S.S. 51 "di Alemagna" Provincia di Belluno

Attraversamento dell'abitato di San Vito di Cadore

PROGETTO ESECUTIVO

Relazione di verifica di ottemperanza

Figura 25: Confronto tra le soluzioni costruttive tra PD e PE

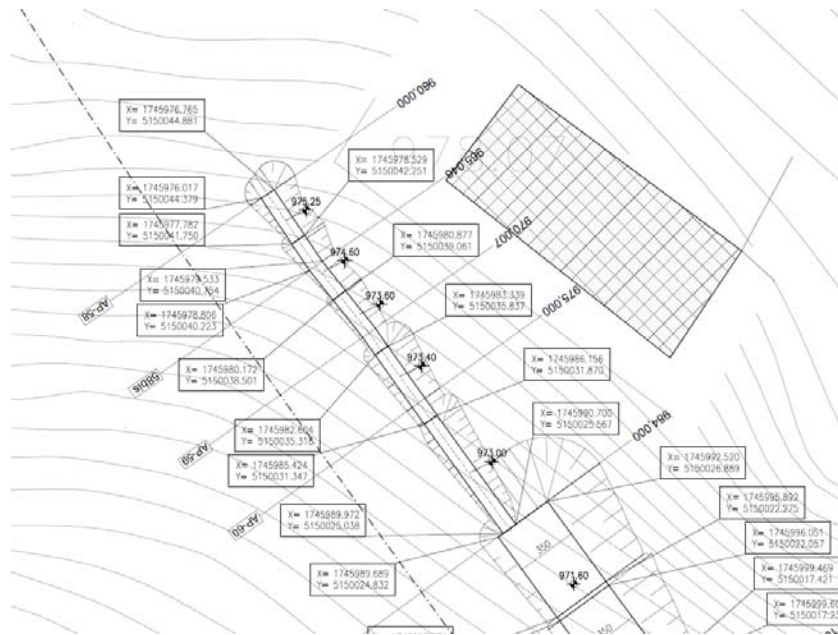
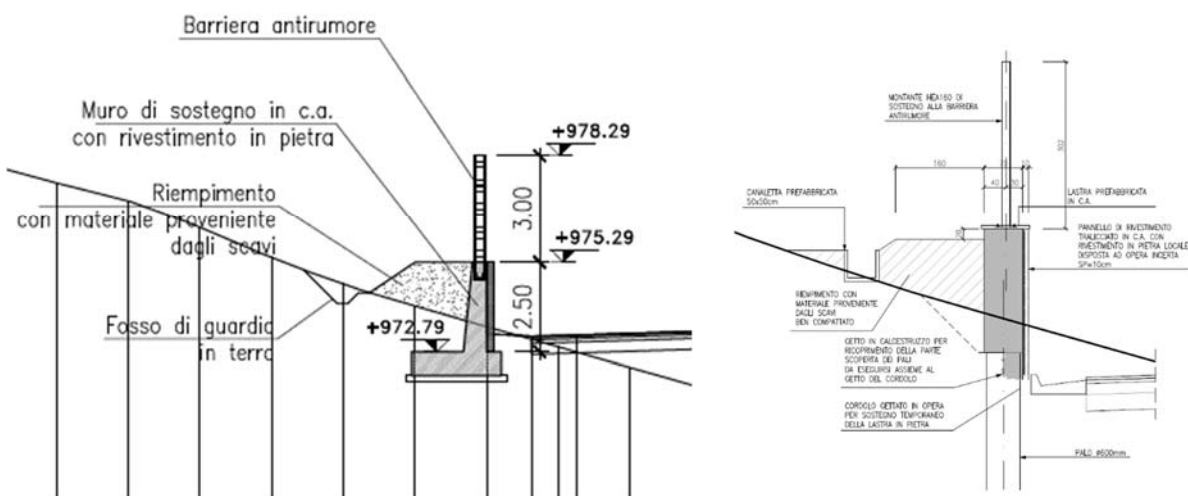
A seguito di una prescrizione VIA in cui si pone l'attenzione sulla necessità di minimizzare gli impatti su di una particella adiacenti al progetto in prossimità della GA02 ed in particolare sul fabbricato; si è optato nel caso dell' opera OS06 per una soluzione costruttiva meno invasiva rispetto al PD sia per l'opera di sostegno di fronte al fabbricato sia nella modalità di sostegno dello scavo della galleria GA02 nella zona della particella summenzionata.

L'opera di sostegno è costituita da una paratia di pali in sostituzione di un muro di sostegno che avrebbe richiesto scavi a ridosso dell'abitazione.

Figura 32: Sezione tipo sottopasso per la strada al Lago di Mosigo

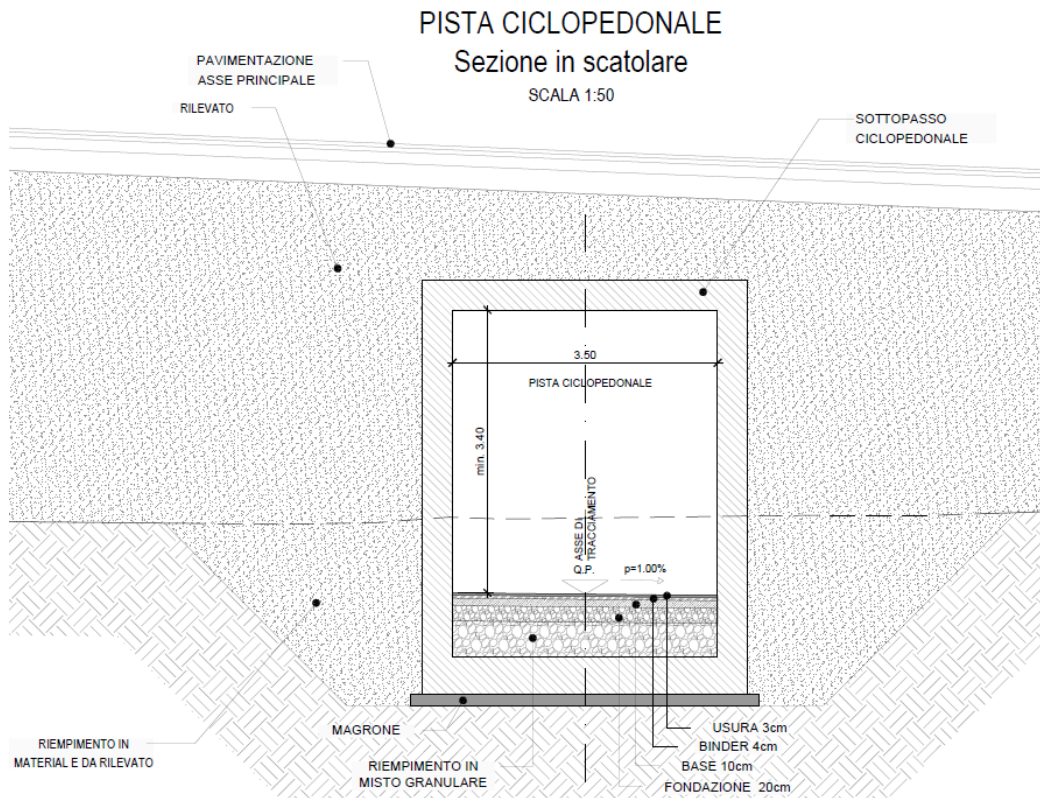
gallerie previste; dovrà essere aggiornata la sezione del sottopasso per la strada al Lago di Mosigo, al fine di consentire il passaggio di automezzi leggeri di servizio; le sezioni trasversali di dettaglio, inoltre, dovranno essere sviluppate in modo coerente con il profilo stradale, in termini di collocazione planimetria ed altimetrica, anche al fine del corretto inserimento paesaggistico.

La sezione del sottopasso (ad uso prevalente ciclopedonale) per il lago di Mosigo è stata aumentata sia in larghezza utile calpestabile, che passa da 2.5m del PD a 3.5m del PE, sia in altezza disponibile che passa da 2.5m del PD a 3.4m del PE. Questo allo scopo di ottemperare questa specifica richiesta di “consentire il passaggio di automezzi leggeri di servizio” e ai mezzi di soccorso come ad esempio le ambulanze.
